监理工作联系单

工程名称: 承德滦平县光伏加电取暖改造工程 60MW 屋顶分布式光伏发电项目

编号: ZHJL-LXD-005

主题: 关于防雷接地的相关事宜

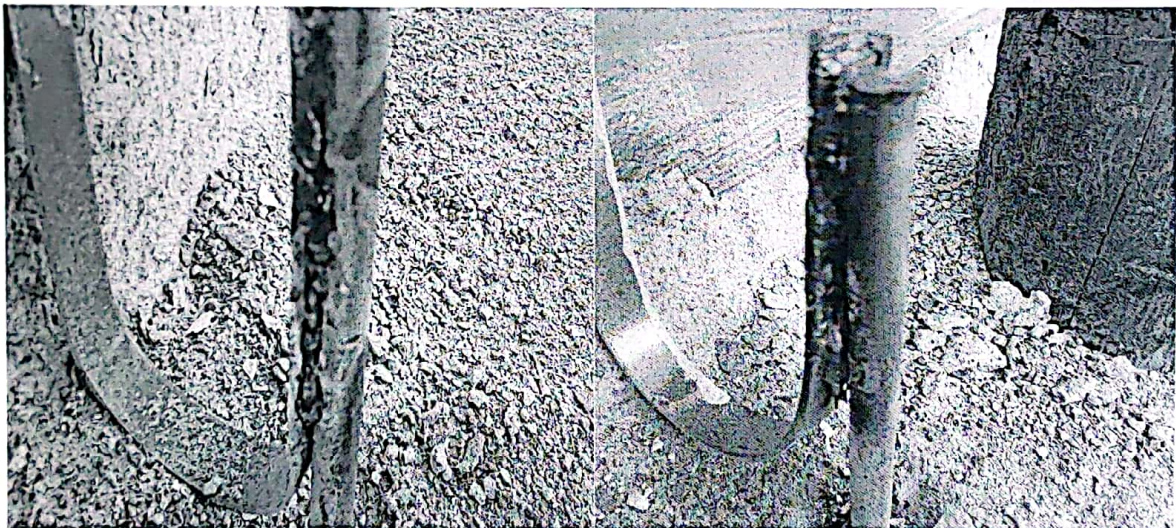
内容: 监理工程师在大屯镇施工现场巡查时发现, 防雷接地扁钢与接地极焊接质量不符合规范要求, 使用的防雷接地材料不符合设计图纸的要求。(详见附件)

要求施工单位严格按照设计图纸进行材料的采购, 所有材料必须经过监理项目部验收合格后方可使用, 防雷接地焊接严格按照 GB50601-2010 规范要求执行, 特殊工种必须持证上岗, 否则产生一切返工全部由施工单位承担。

2. 本工程组件支架钢架进行接地, 屋面钢架导轨已形成整体连接, 在其四周便于引下的位置采用圆钢 $\phi 12$ 作为引下线引至地面, 引下线不少于2根。在地面空地位置设置独立接地极, 接地极采用镀锌角钢 L50x50x5, 长度2.5米。接地极间距不宜小于5米, 接地线埋深不低于0.8米(且位于冻土层下)。
